## **Centrale Eolienne VENTS DE LOIRE**

**DEMANDE D'AUTORISATION UNIQUE**

**COMPLEMENTS AU MEMOIRE EN REPONSE**

18 AOÛT 2017

# 2- Photomontage complémentaire réalisé depuis le belvédère de Saint-Andelain

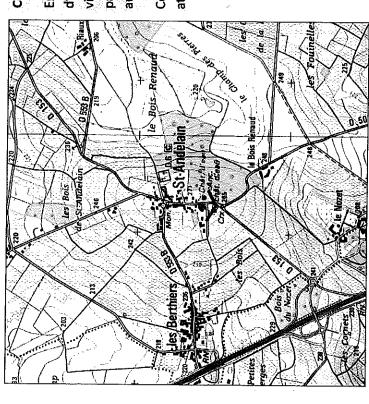
Suite au rendez-vous fixé pour la remise du mémoire en réponse au PV de synthèse réalisé dans le cadre de l'enquête publique sur le projet « Vents de Loire », la commission d'enquête a souhaité que certains compléments de réponse puissent être apportés. Ce mémoire a pour objectif de répondre à ces demandes.

En sortie de hameau en direction de la A77, le belvédère aménagé de l'ancien château d'eau de Saint-Andelain offre une vue privilégiée du panorama du Val de Loire et de l'aire viticole de Pouilly. Le projet éolien et le parc éolien de Pougny se situent à l'opposé du panorama principal. La visibilité des parcs éoliens est nulle grâce au masque végétal autour du nouveau château d'eau de Saint-Andelain,

Ce point de vue permet d'apprécier l'absence d'impact visuel depuis la principale attraction touristique paysagère de l'aire viticole de Pouilly.
